Rapportage:
Inspectie van
zonnestroominstallatie conform
SCIOS Scope 12

Avans Hogeschool
Onderwijsboulevard 215
5223 DE Den Bosch
Afmeldcode: CUW-AAA-90
Rapportcode: 2208TvR12-5223DE-215

Projectnr 04073.22.0024.0060
Datum Rapportage 11-aug-22

Nr. opm.: 6

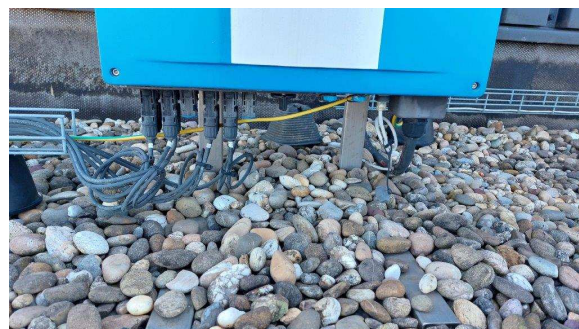
Constatering(en): Volgens de installatiehandleiding van de omvormer zou de vrije ruimte aan de boven en onderzijde van de omvormer 50cm moeten zijn en tussen omvormers onderling 30cm.. Deze is, door de plaatsing van de omvormer vlak boven het dak en het dakje boven de omvormer, beduidend minder. Hierbij dient wel vermeld te worden dat de fabrikant uitgaat van het plaatsen van de omvormer tegen een wand.

De plaatsing van van de omvormer in de vrije ruimte zou de koeling positief kunnen beïnvloeden.

Bepaling: Zie installatiehandleiding.

De huidige plaatsing laten beoordelen door de fabrikant.

Nr. opm.: 7

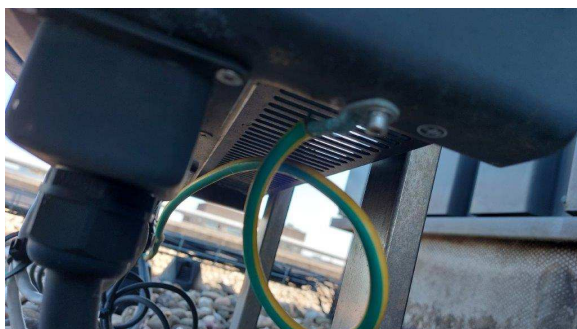
Constatering(en): Doordat de omvormer zo laag gemonteerd is, wordt de inspectie alsmede het onderhoud bemoeilijkt

Bepaling: Elektrisch materieel moet zo zijn opgesteld dat:
— er voldoende ruimte is voor de eerste aanleg en latere vervanging van afzonderlijke onderdelen van de installatie;
— het voldoende toegankelijk is voor bediening, inspectie en het opsporen van fouten, beproeving, reparatie en onderhoud.
Bepaling 132.12 NEN1010:2015

Nr. opm.: 10

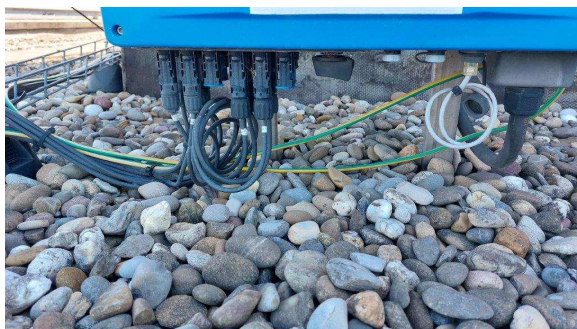
Constatering(en): De vereffening van de frames is aan de zijkant van de omvormer aangesloten in plaats van op de hoofdaardrail of een aardrail die daarvoor bestemd is.
De kabelschoen (6qmm) is niet geschikt voor de ader (10qmm) en niet met het juiste gereedschap gemonteerd.

Bepaling: Volgens de NEN 1010:2015/C2:2016 bepaling 712.542.5 moeten waar potentiaalvereffening nodig is, de metalen frames waaraan de PV-panelen zijn bevestigd, met inbegrip van de metalen kabeldraagsystemen worden vereffend.
De vereffening sleiding moet worden aangesloten op een geschikt aardingsaansluitpunt.
Volgens de NEN 1010:2015 bepaling 526.1, moeten verbindingen tussen geleiders onderling en tussen geleiders en ander materieel moeten elektrisch als mechanisch blijvend betrouwbaar zijn.

Nr. opm.: 18

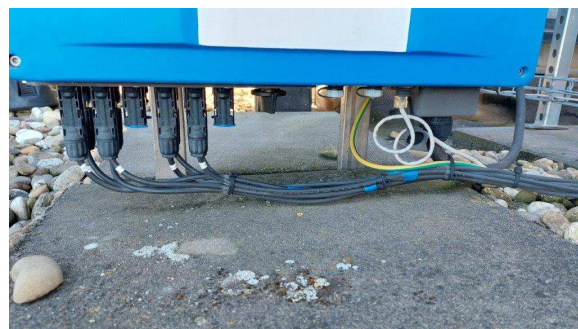
Constatering(en): Volgens de installatiehandleiding van de omvormer zou de vrije ruimte aan de boven en onderzijde van de omvormer 50cm moeten zijn en tussen omvormers onderling 30cm.. Deze is, door de plaatsing van de omvormer vlak boven het dak en het dakje boven de omvormer, beduidend minder. Hierbij dient wel vermeld te worden dat de fabrikant uitgaat van het plaatsen van de omvormer tegen een wand.

De plaatsing van van de omvormer in de vrije ruimte zou de koeling positief kunnen beïnvloeden.

Bepaling: Zie installatiehandleiding.
De huidige plaatsing laten beoordelen door de fabrikant.

Nr. opm.: 20

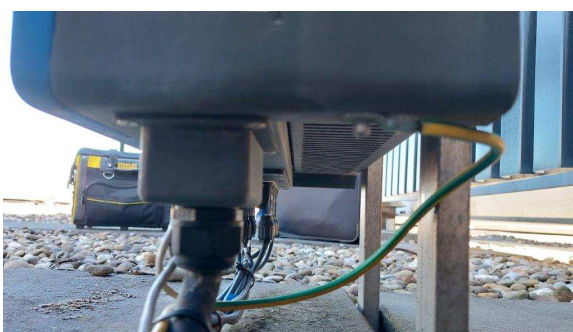
Constatering(en): De vereffening van de frames is aan de zijkant van de omvormer aangesloten in plaats van op de hoofdaardrail of een aardrail die daarvoor bestemd is.
De kabelschoen (6qmm) is niet geschikt voor de ader (10qmm) en niet met het juiste gereedschap gemonteerd.

Bepaling: Volgens de NEN 1010:2015/C2:2016 bepaling 712.542.5 moeten waar potentiaalvereffening nodig is, de metalen frames waaraan de PV-panelen zijn bevestigd, met inbegrip van de metalen kabeldraagsystemen worden vereffend.
De vereffening sleiding moet worden aangesloten op een geschikt aardingsaansluitpunt.
Volgens de NEN 1010:2015 bepaling 526.1, moeten verbindingen tussen geleiders onderling en tussen geleiders en ander materieel moeten elektrisch als mechanisch blijvend betrouwbaar zijn.

Nr. opm.: 25

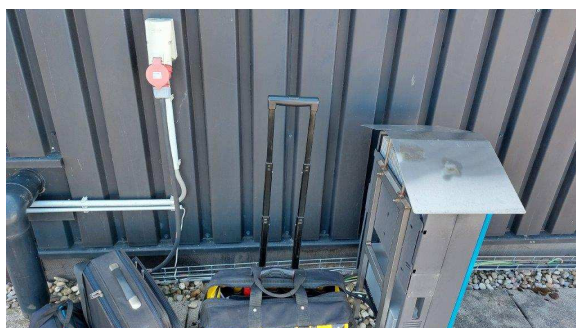
Constatering(en): De wandcontactdoos dient als werkschakelaar voor de omvormer. Gebleken is echter dat zodra de stekker eruit wordt gehaald, de pennen van de stekker nog onder spanning staan. Bovendien is het zo dat zodra de stekker eruit wordt gehaald, de vereffening van de panelen ook weg is.

Bepaling: Volgens de NEN 1010:2015, bijlage 41A.2.1 moeten actieve delen zijn aangebracht in omhulsels of achter afschermingen die een beschermingsgraad van tenminste IPXXB of IP2X bieden.

Nr. opm.: 28

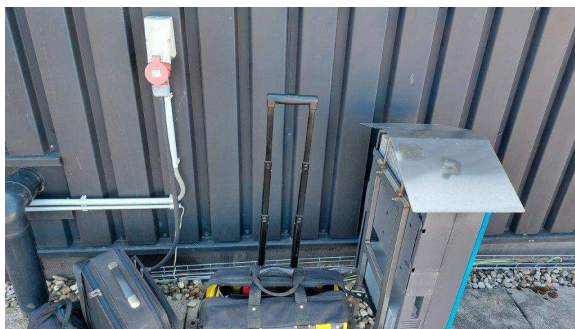
Constatering(en): Volgens de installatiehandleiding van de omvormer zou de vrije ruimte aan de boven en onderzijde van de omvormer 50cm moeten zijn en tussen omvormers onderling 30cm.. Deze is, door de plaatsing van de omvormer vlak boven het dak en het dakje boven de omvormer, beduidend minder. Hierbij dient wel vermeld te worden dat de fabrikant uitgaat van het plaatsen van de omvormer tegen een wand.

De plaatsing van van de omvormer in de vrije ruimte zou de koeling positief kunnen beïnvloeden.

Bepaling: Zie installatiehandleiding.
De huidige plaatsing laten beoordelen door de fabrikant.

Nr. opm.: 35

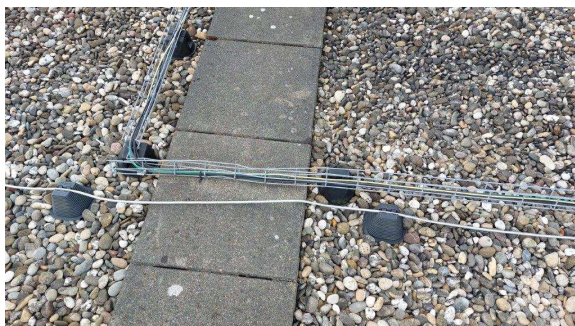
Constatering(en): Bij de dakopbouw van dak 2 ligt de bliksemafleider op pakweg 10cm parallel aan de draadgoot. Bij een afstand kleiner dan 50 cm zou deze met de blikseminstallatie verbonden moeten worden. Dit heeft echter consequenties voor de gehele installatie dus de bliksemafleider verleggen is de beste oplossing. Deze goot is ook losgeraakt van zijn bevestiging.

Bepaling: Een bliksembeveiligingsinstallatie dient in principe op voldoende afstand (S) gehouden te worden ten aanzien van andere elektrisch geleidende delen. Dit is, als deze niet gecalculeerd is door een blikseminstallateur, minimaal 50cm*. De voorkeur is om deze koppeling wel te maken en de frames van PV panelen te integreren in de bliksembeveiligingsinstallatie.

Leidingsystemen moeten zo zijn gekozen en geïnstalleerd dat schade aan kabels en geïsoleerde geleiders en hun aansluitingen tijdens installatie, gebruik of onderhoud wordt voorkomen.
Bep. 522.8.1 NEN1010: 2015
